OGGETTO:[ID_8949] Procedimento di Valutazione di Impatto Ambientale ai sensi dell'art.23 del D.Lgs.152/2006 relativa al progetto di un impianto agrivoltaico denominato "SINDIA 4", della potenza di 42 MWp con sistema di accumulo da 10 MW e delle relative opere di connessione alla RTN, da realizzarsi nel comune di Sindia (NU) in località "Nuraghe Montecodes".
Trasmissione Documentazione Progettuale volontaria

Oggetto: [ID:8949] Procedura di Valutazione di Impatto Ambientale (V.I.A.), ai sensi dell'art. 23 del D.Lgs. 152/2006, e s.m.i., relativa al progetto di un impianto agrivoltaico denominato "SINDIA 4", di potenza pari a 42 MWp con sistema di accumulo da 10 MW e delle relative opere di connessione alla R.T.N., da realizzarsi nel Comune di Sindia (NU) in località "Nuraghe Montecodes". Proponente: Energia Pulita Italiana 5 S.r.l.

Riscontro al Parere e alle Osservazioni della Regione Autonoma della Sardegna (RAS)

FIGURA 2 - USI CIVICI NEL COMUNE DI MACOMER

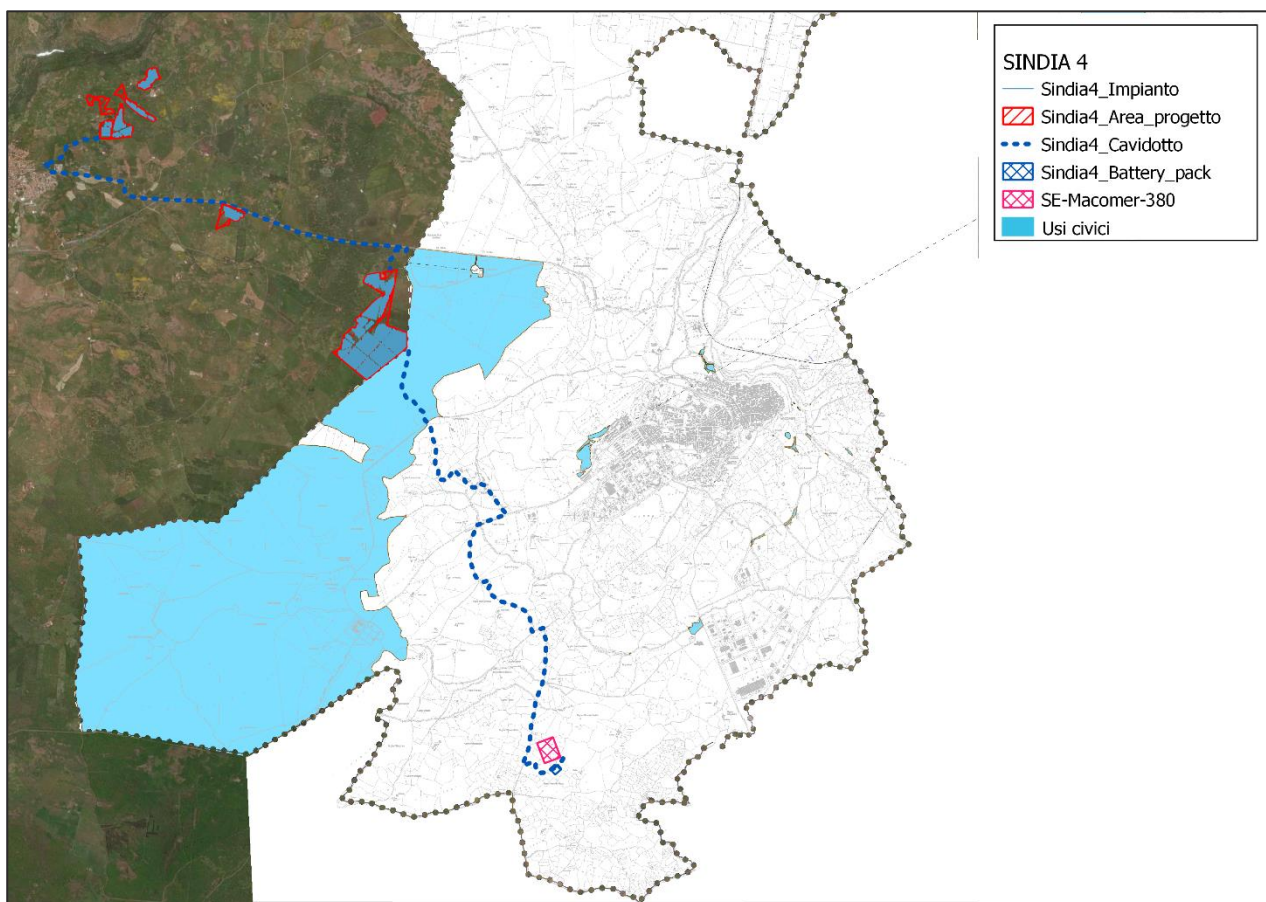
In riferimento alla procedura V.I.A. di cui all'oggetto, si fa presente che due terreni interessati dal progetto sono accertati come aperti all'esercizio dell'uso civico in favore dei cittadini residenti nel Comune di Macomer. Le particelle catastali interessate sono in Comune di Macomer, distinte in catasto al F. 32 mappali 1 e 2.

Per quanto sopra, si fa presente che gli interventi da effettuarsi in tutto o in parte su terre civiche saranno ammissibili esclusivamente nei limiti previsti dalla normativa di riferimento, ed in particolare l'art. 17 della L. R. 14 marzo 1994, n. 12, che dispone che Il mutamento di destinazione, anche se comporta la sospensione dell'esercizio degli usi civici sui terreni interessati, è consentito qualunque sia il contenuto dell'uso civico da cui i terreni sono gravati e la diversa utilizzazione che si intenda introdurre, ma la nuova utilizzazione non può comunque pregiudicare l'appartenenza dei terreni alla collettività o la reviviscenza della precedente destinazione quando cessa lo scopo per il quale il mutamento di destinazione viene autorizzato. Sono pertanto da escludersi espropri.

Per quanto riguarda l'interferenza del tracciato del cavidotto con due terreni aperti all'esercizio di uso civico, distinti in catasto al Foglio 32, particelle 1 e 2, l'interferenza è risolta poiché queste particelle non risultano più attraversate dal cavidotto di collegamento dell'impianto alla SE Macomer 380 grazie alle modifiche al tracciato del cavidotto che si sono rese necessarie a seguito della riconfigurazione del layout di progetto.

Tuttavia, si evidenzia l'interferenza del nuovo tracciato con alcuni terreni gravati da uso civico ricadenti nel Comune di Macomer: **F. 20 mappali 11 e 43 e F. 26, mappali 4, 18 e 34.**

La posa del cavidotto comporterà un'alterazione temporanea dello stato dei luoghi, per cui è previsto l'immediato ripristino al termine dei lavori dove verrà ristabilito lo stato dei luoghi originario. Il tracciato del cavidotto, inoltre, ricalca quasi totalmente il tracciato della viabilità esistente, di conseguenza non sono previsti impatti sulle trame preesistenti.

Si procederà, quindi, con una richiesta al Comune di pertinenza per la sospensione temporanea della destinazione d'uso dei terreni per il periodo di messa in opera del cavidotto (circa 6 mesi), al termine del quale verrà ristabilito lo stato dei luoghi, come previsto anche dall'art. 17 della L. R. 14

FIGURA 3 - AGGIORNAMENTO DEL LAYOUT SU AREE PERCORSE DA INCENDIO – FOGLIO 26, MAPPALE 184

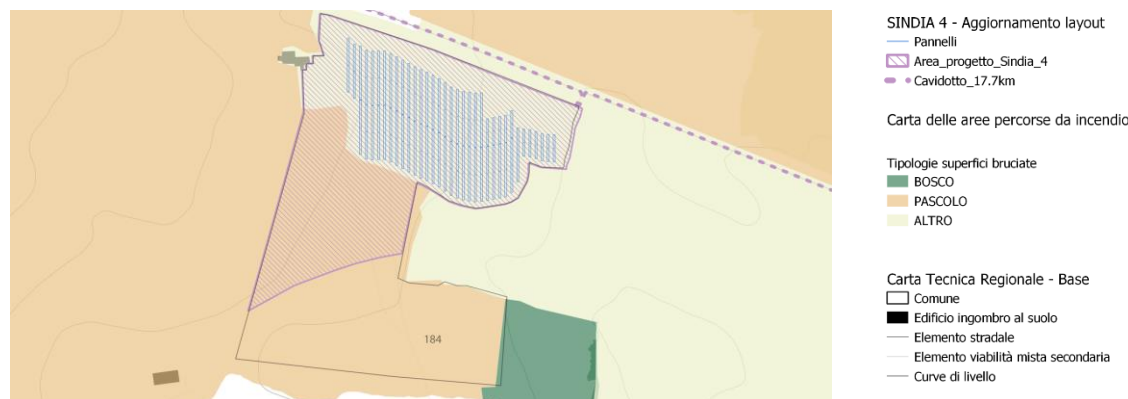
Si comunica che i terreni individuati in catasto al foglio n. 26 mappale n. 184 in agro del Comune di Sindia, risultano in parte percorsi da incendio in data 12.07.2021, su una superficie classificata come pascolo, aree soggette ai divieti previsti dall'art. 10 della L. 353/2000 (Legge-quadro in materia di incendi boschivi).

L'area installazione dell'impianto è stata rivista in fase di integrazione del progetto; pertanto, il terreno percorso da incendio e classificato come "pascolo" ricadente in catasto al Foglio n. 26 mappale n. 184 in agro del Comune di Sindia è stato escluso dalle aree interessate dall'installazione dei moduli fotovoltaici e conserverà la sua attuale destinazione d'uso. Non sono pertanto applicabili i vincoli previsti dall'art. 10, comma 1 della Legge 353/2000.

FIGURA 4 – STRALCIO TAVOLA INDIVIDUAZIONE E RISOLUZIONE INTERFERENZE (SIN4-PDT14)

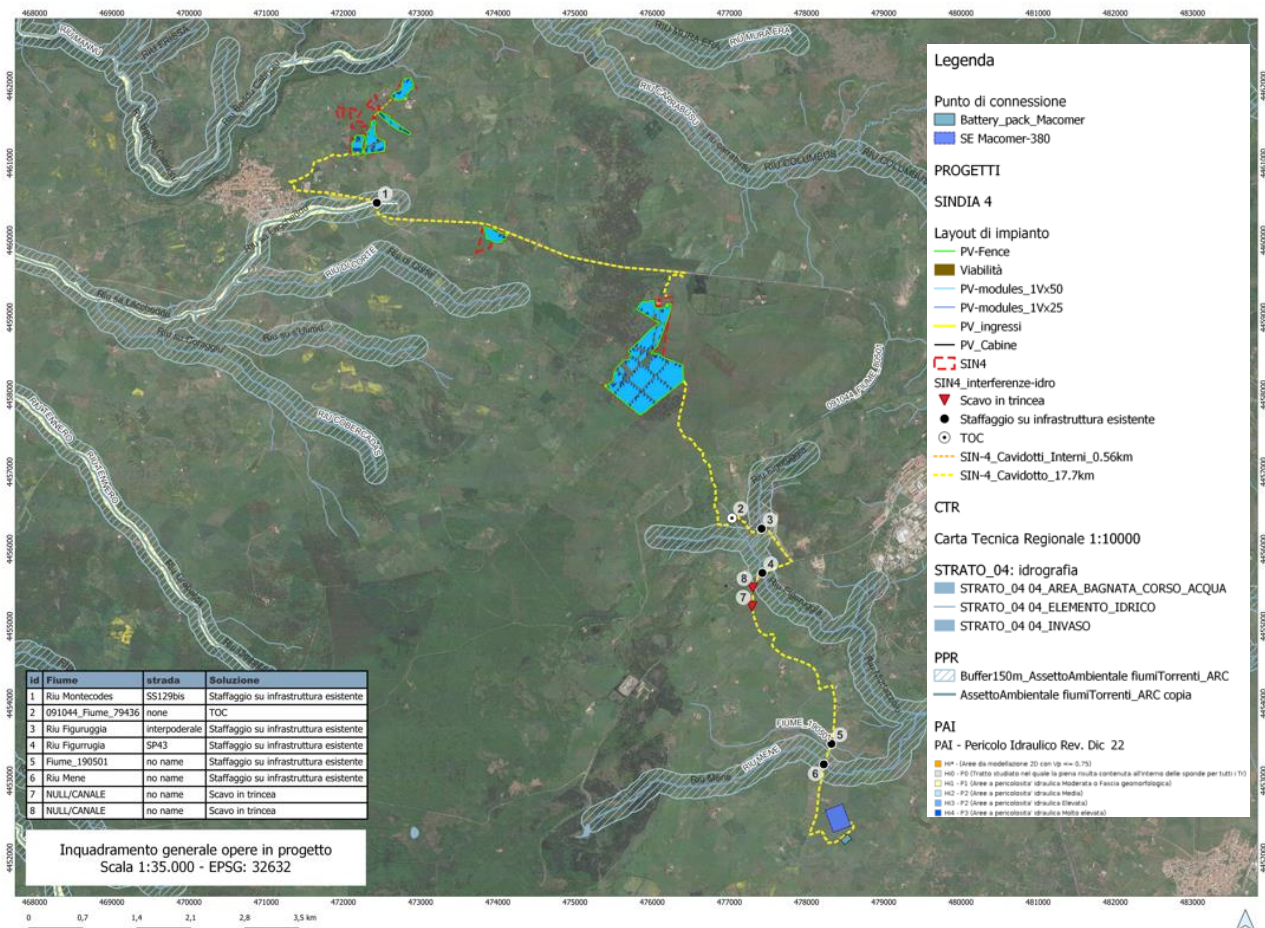
Si rileva l'interferenza dell'elettrodotto di connessione con alcune aste del reticolo ufficiale di riferimento ai fini PAI ivi incluso quello desumibile dalla carta dell'Istituto Geografico Militare (IGM), Carta topografica d'Italia - serie 25VS edita per la Sardegna dal 1958 al 1965 quali: Riu Montecodes, Riu di Corte, Fiume 190501, Riu Mene e relative fasce di prima salvaguardia di cui all'art. 30 ter delle N.A del PAI, equiparate ad aree a pericolosità molto elevata Hi4.

Si ricorda che per gli attraversamenti del reticolo idrografico che si appoggiano a infrastrutture stradali esistenti (ponti, tombini stradali, ecc.) dovrà essere allegata la relazione asseverata di cui all'articolo 27 delle vigenti N.A. del PAI comprensiva dei contenuti tecnici di cui alla "Direttiva per lo svolgimento delle verifiche di sicurezza delle infrastrutture esistenti e attraversamento viario o ferroviario del reticolo idrografico della Sardegna nonché delle opere interferenti" modificata con deliberazione del Consiglio Istituzionale dell'Autorità di Bacino n.2 del 17.10.2017.

Si segnala altresì, che qualora il cavidotto, in corrispondenza di un'interferenza con il reticolo idrografico di riferimento ai fini del PAI, sia posato in modalità sub-alveo il soggetto attuatore sottoscriva un atto con il quale si impegna a rimuovere a proprie spese le condotte qualora fosse necessario realizzare opere di mitigazione del rischio idraulico.

In conclusione, il progetto dovrà essere corredato dall'integrazione dell'elaborato sopra richiamato SIN_4_JAT10 con:

- **Planimetria di progetto della rete di connessione sovrapposta al reticolo idrografico di riferimento ai fini PAI** con tutte le interferenze aggiuntive segnalate dalla scrivente Direzione Generale, per le quali dovranno essere indicate le modalità di risoluzione e il rispetto delle relative prescrizioni ai sensi delle N.A. del PAI.

Come richiesto, sono state rilevate tutte le interferenze del cavidotto con il reticolo idrografico superficiale e sono state definite le relative modalità di risoluzione. L'elaborato di riferimento in cui si

riporta la Planimetria di progetto della rete di connessione sovrapposta al reticolo idrografico di riferimento ai fini PAI è il seguente:

➤ *SIN4-PDT14_Individuazione e risoluzione interferenze*

Si riporta di seguito uno stralcio della planimetria con individuazione delle interferenze e una tabella di sintesi delle stesse.

FIGURA 6 – INQUADRAMENTO DEL SITO SU CARTA DELLE AREE NON IDONEE ALL'INSTALLAZIONE DI IMPIANTI FER AI SENSI D.G.R. 59/90 DEL 2020 – AREA DI IMPIANTO IN ARANCIONE E AREE IBA IN ROSA

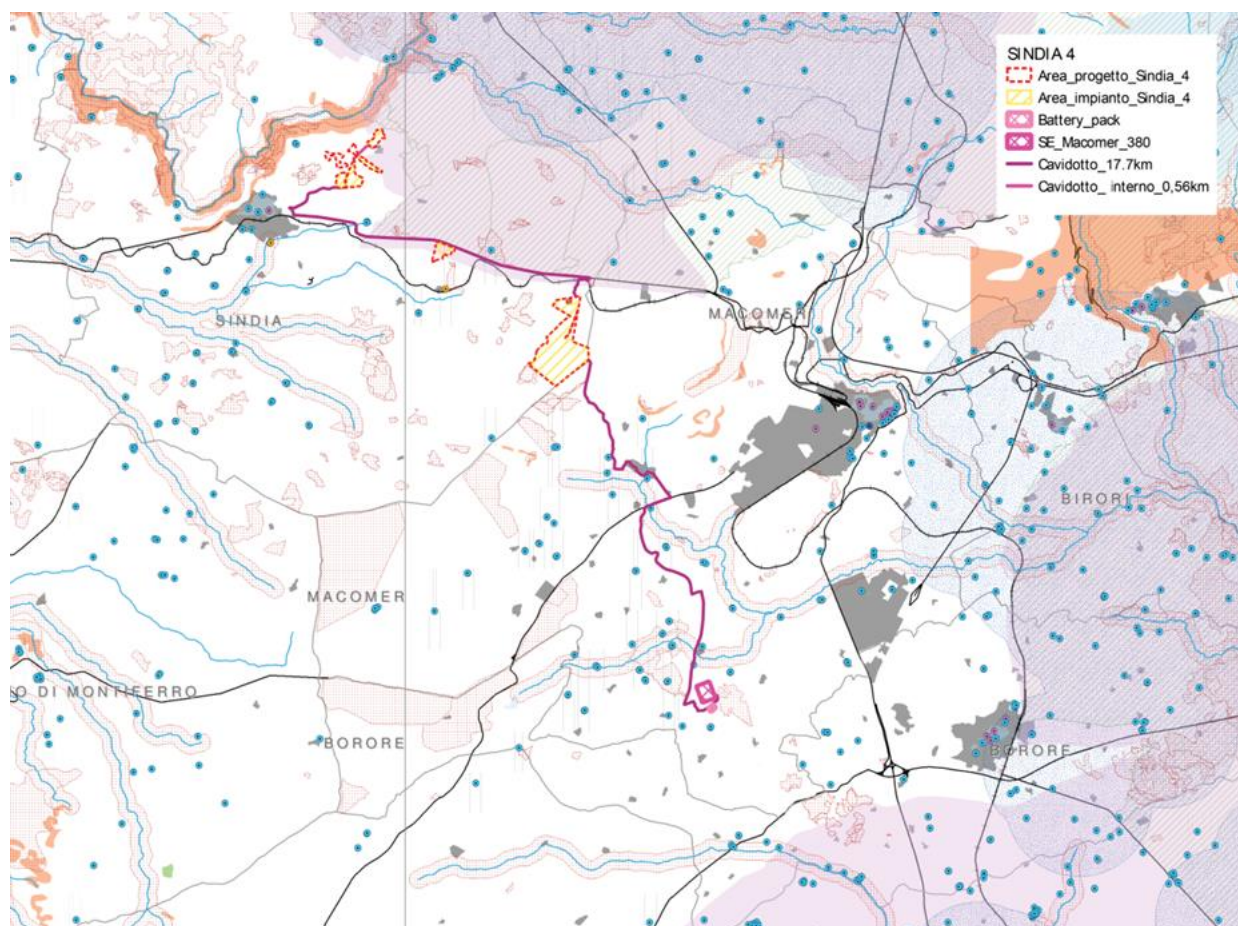
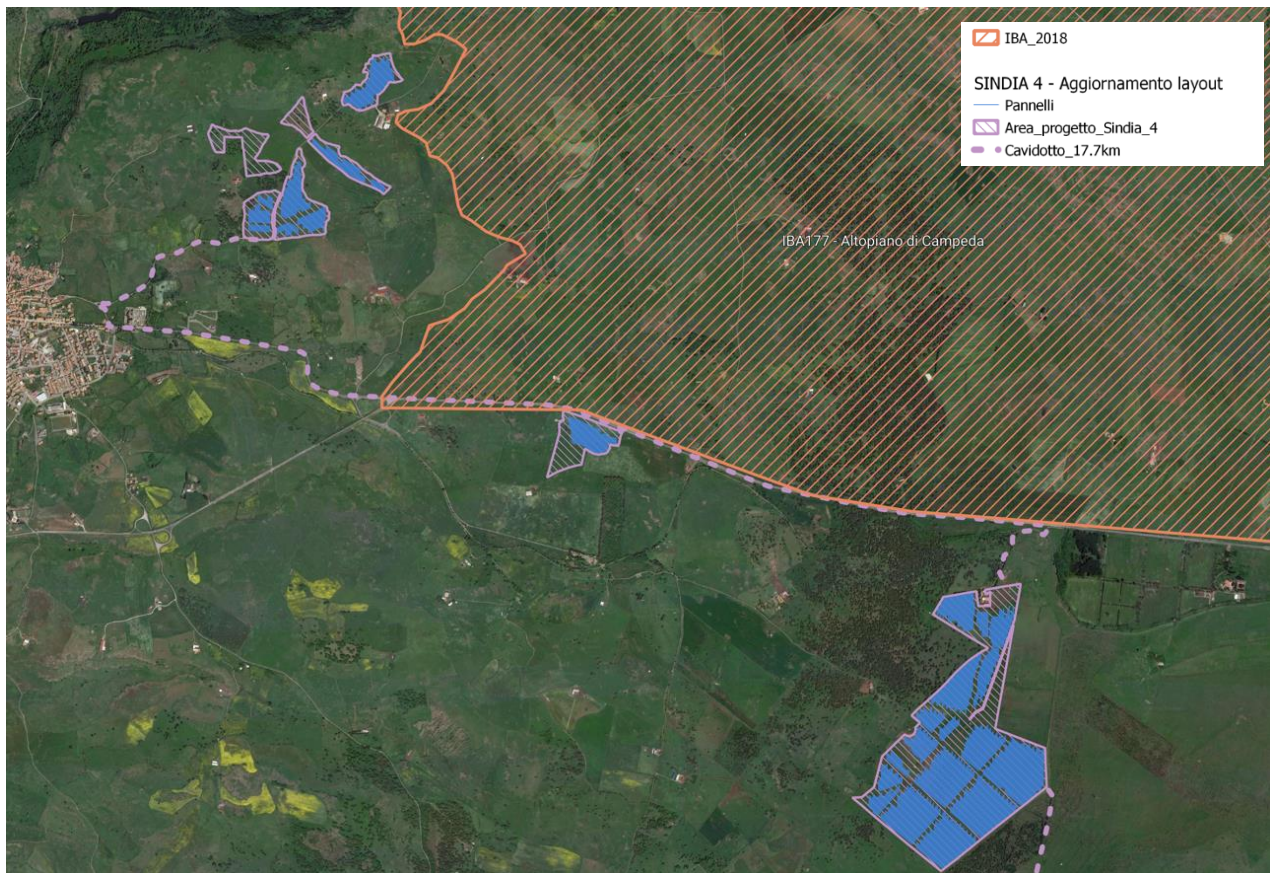
Riguardo alla adeguatezza della localizzazione proposta, si segnala che i sottocampi 1 e 9 ricadono in parte all'interno di un'Area importante per l'avifauna IBA, area che la Deliberazione G.R. n. 59/90 del 27 novembre 2020 (Individuazione dei siti non idonei all'installazione di specifiche tipologie di impianti per la produzione di energia da fonte rinnovabile), al punto 4.1, individua come non idonea alla realizzazione di impianti fotovoltaici al suolo di grande taglia (potenza > o = 200KW), in quanto "La realizzazione di impianti di grande taglia potrebbe alterare gli habitat connessi alla presenza di specie ornitiche a causa dell'aumento della pressione antropica."

Come messo in evidenza dal Servizio Pianificazione Paesaggistica e Urbanistica dall'inquadrimento del sito su carta della D.G.R. 59/90 del 2020 (TAV. 26) parrebbe che una porzione dell'area d'impianto, in particolare il lotto più a nord e quello centrale collocato lungo la SS129bis, ricada in aree non idonee poiché interessate dalla presenza di aree importanti per la protezione dell'avifauna (IBA).

In fase di analisi, il **disallineamento** della perimetrazione delle **aree IBA** (Important Bird Area) **rispetto alle ZPS** (Zone di Protezione Speciale) – istituite con la Direttiva 2009/147/CE, la “Direttiva Uccelli” – che identificano a loro volta punti di ristoro per l’avifauna e per la conservazione delle specie di uccelli migratori, ha portato la proponente ad approfondire l'indagine sulla correttezza del dato.

A tale scopo, è stato richiesto un riscontro alla LIPU (Lega Italiana Protezione Uccelli) – proprietaria e produttrice del dato cartografato - sulla corretta proiezione di tali aree nella Regione Sardegna. L'ente ha quindi condiviso con noi il dato aggiornato delle IBA, già trasmesso al MATTM/MITE in data 21 febbraio 2019 e proiettato col sistema di riferimento WGS 1984 - UTM Zone 32N, che ci ha confermato l'errore relativo alla proiezione del dato sul Geoportale Sardegna, con conseguente errore propagato in cartografia allegata alla Deliberazione aree non idonee G.R. 59/90 del 2020. La corretta proiezione dello strato relativo alle aree IBA conferma la non interferenza delle aree di progetto con aree di particolare importanza per l'avifauna. Si riportano di seguito inquadramento dell'area di progetto su carta delle aree non idonee D.G.R. 59/90 del 2020 e inquadramento dell'area di progetto con aree IBA così come perimetrata dalla LIPU, per un confronto.

Come si può notare, considerata la perimetrazione corretta delle IBA, l'area di intervento non ricade all'interno delle aree perimetrate come importanti per l'avifauna. Pertanto, l'analisi condotta in campo e l'analisi cartografica portano a ritenere il sito interessato dall'intervento idoneo all'installazione di impianti FER.

FIGURA 8 - PERCORSO STRADALE TRA IL PORTO DI DESTINAZIONE E L'AREA DI PROGETTO

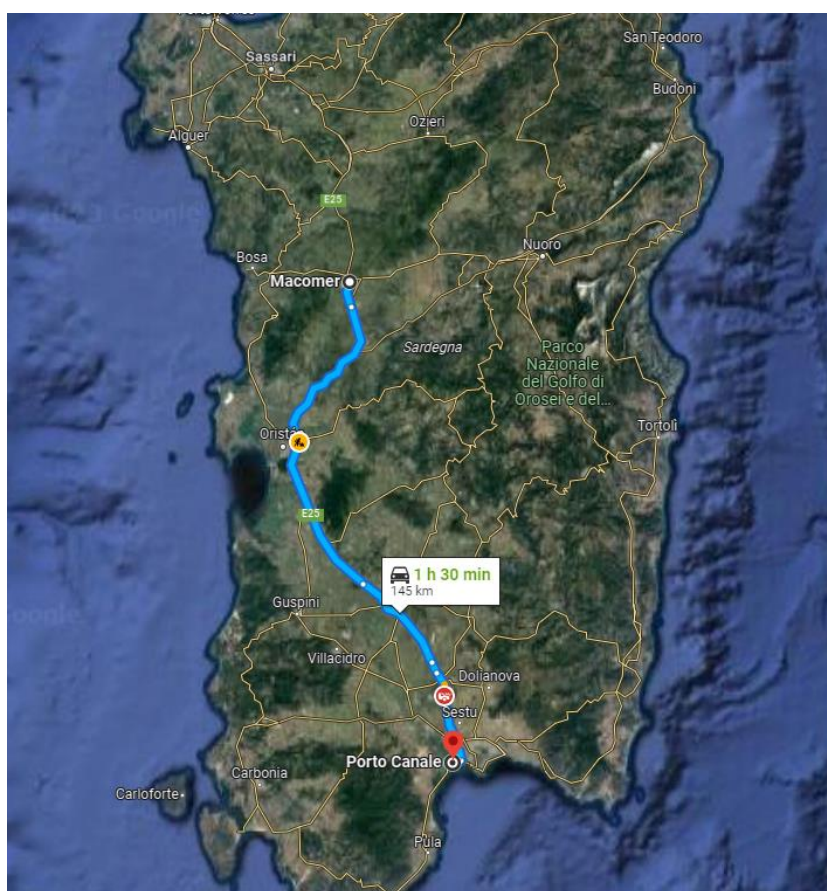
Negli elaborati esaminati non è stato indicato il porto di arrivo e la viabilità di collegamento porto - sito, e non sembrerebbero essere state fatte particolari analisi e studi concernenti l'impatto sull'eventuale incremento di traffico marittimo, né relativamente alle possibili interferenze con le attività del porto e le infrastrutture portuali.

Si prevede di utilizzare come porto di arrivo dei moduli fotovoltaici e dei componenti dell'impianto il porto industriale di Cagliari, che dista circa 140 km dall'area di progetto ed è collegato alla stessa dalla E25 attraverso il percorso illustrato di seguito.

In relazione ai mezzi da impiegare per il trasporto dei moduli dall'area di produzione fino al porto di arrivo e, in seguito, fino al sito di installazione dell'impianto vengono di seguito riportate delle considerazioni fatte sulla base delle offerte ricevute da aziende del settore per la fornitura di moduli e delle strutture di sostegno (tracker).

In merito al numero di mezzi in transito per approvvigionare gli elementi del campo solare, considerando i 73668 moduli di cui si costituisce l'impianto e 868 mod/camion (28 pallet da 31 mod/pallet), si stima il numero di camion necessari per il **trasporto dei moduli pari a 85**.

Per l'approvvigionamento delle **strutture di sostegno**, il fornitore ha indicato un numero di container pari a **93 unità**, consegna prevista con frequenza di circa 16 MW a settimana, per un totale di 3 settimane. Di conseguenza l'incremento di traffico marittimo si limita a **3 navi container** in un mese.

L'approvvigionamento dei materiali prevede, in arrivo da Shangai e Valencia, la consegna presso il porto di Cagliari e il trasporto fino al sito di installazione nel comune di Macomer secondo il percorso riportato di seguito.
